NÁVRH DIO - SIL. III/29011, UL. LUDVÍKOVSKÁ
LB-Nové Město p.S.,ppč.1583/1,posílení kNN

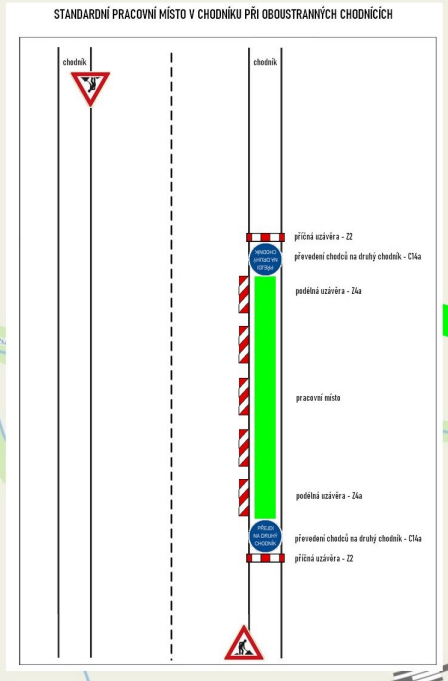
Policie České republiky, KŘP Libereckého kraje, Územní odbor Liberec, Dopravní inspektorát, jakožto dotčený orgán vydávající stanovisko ve smyslu ust. §25/1 z.č. 13/1997Sb. a §77/2b z.č. 361/2000Sb. s předloženým návrhem souhlasí za podmínky dodržení vyhl. č. 294/2015Sb. Příručky pro označování pracovních míst na dálnicích a silnicích (www.rsd.cz) a Technických podmínek č. 66 (včetně výstražného osvětlení). Dále

- dopravní zařízení č. Z2 bude doplněno o zarážku pro slepeckou hůl dle TP66
